**Avis délibéré de la Mission régionale
d'autorité environnementale de Bretagne
sur le projet de création d'un parc photovoltaïque
à Janzé (35)**

n° MRAe 2021-009519

Illustration 3 : Schéma d'implantation de la centrale (source : dossier)

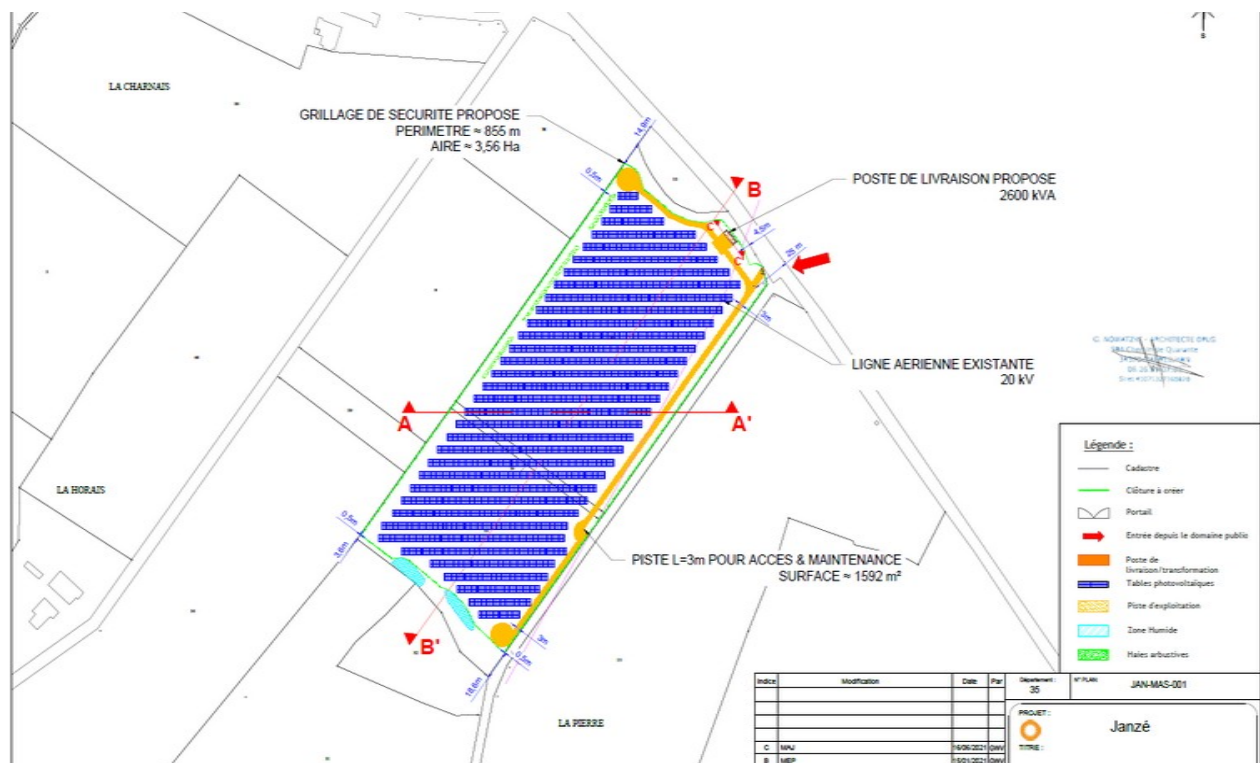
Un couvert végétal est prévu sur le site avec un entretien par pâturage ovin ou fauche tardive, ainsi que la plantation d'une haie en limite ouest.
